【改善箇所説明図】

【不具合発生箇所】

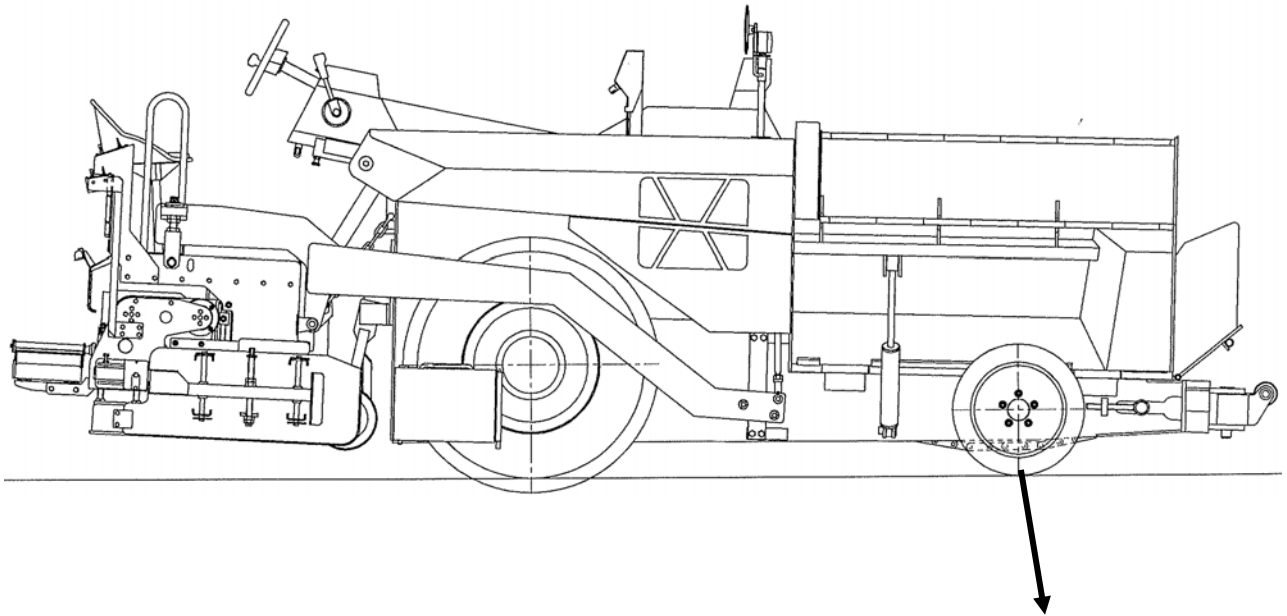
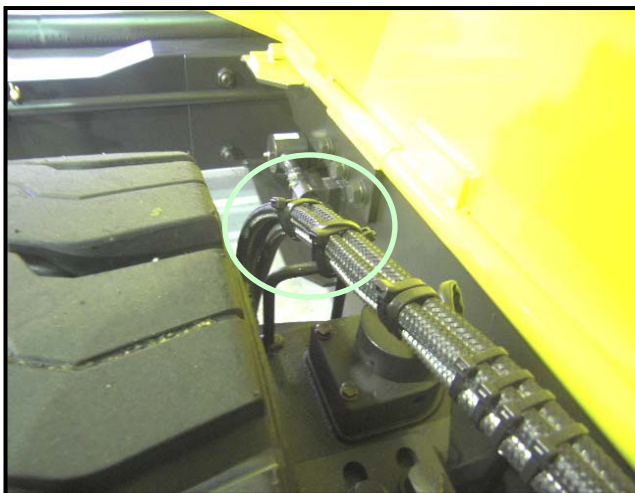
前輪駆動用油圧モータに接続されている油圧ホースの固定方法が不適切なため、使用過程において当該ホースの固定部が緩み、油圧ホースがタイヤと干渉する場合があります。そのため、そのままの状態で使用を続けると、油圧ホースが損傷し、作動油がもれるおそれがある。

全車両、油圧ホースの固定方法を変更するとともに、油圧ホースが損傷しているものは、新品に交換する。

固定方法を変更（固定金具の追加）
